改善箇所説明図

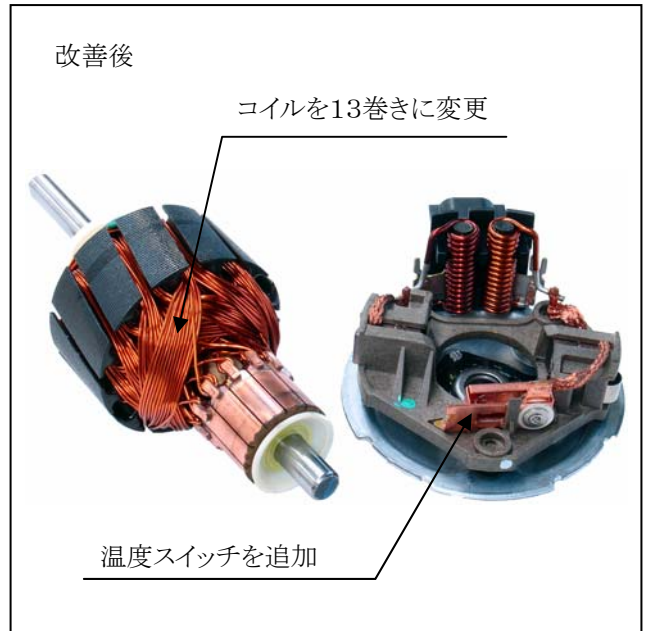
不具合発生箇所

エアコンディショナーの送風用モーターの設計が不適切なため、当該モーターが想定した以上に回転速度が速くなることがある。そのため、エアコンディショナーを最大風量で長時間使用をすると、モーターが異常に過熱し、最悪の場合、火災に至るおそれがある。

全車両、送風用モーターを対策品と交換する。

識別 : 送風用モーター本体に黄色ペイントを塗布する。
